工程指示 / 要求簡箋 ENGINEER INSTRUCTIONS(E.I.)

工程指示編號:	EI- 8326	修改版本:	-
	HK- NIL		
工程編號:	J 861	工程名稱:	己連拿利
收件人:	Maggie	發件人:	細佬
工程項目:	Cast-in Embed for Glass Wall at Podium (G/F位置)	日期:	14/09/2024

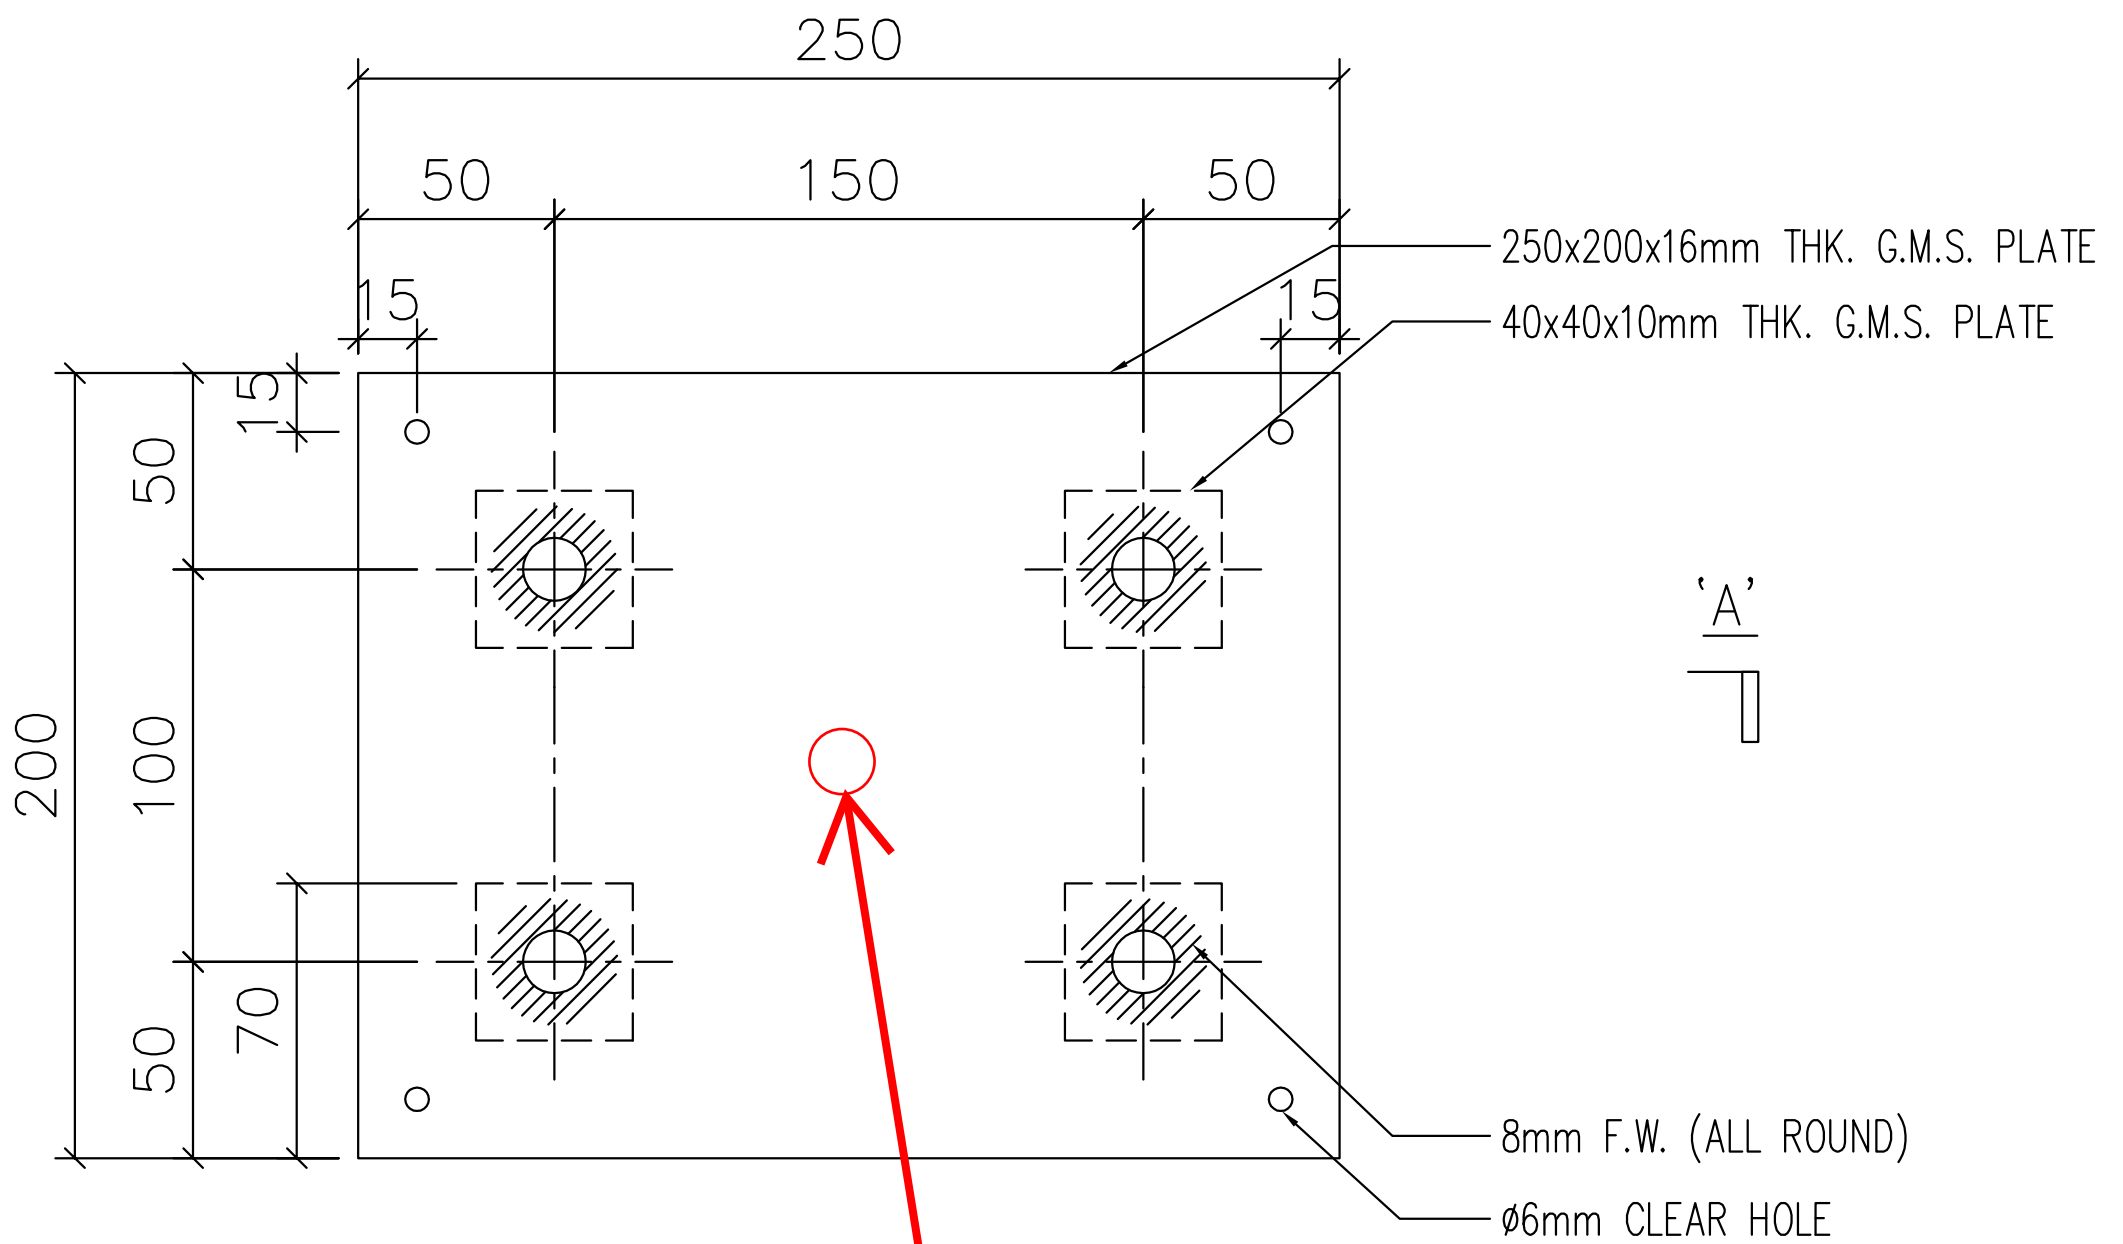
在中央位置開直徑12疏氣窿
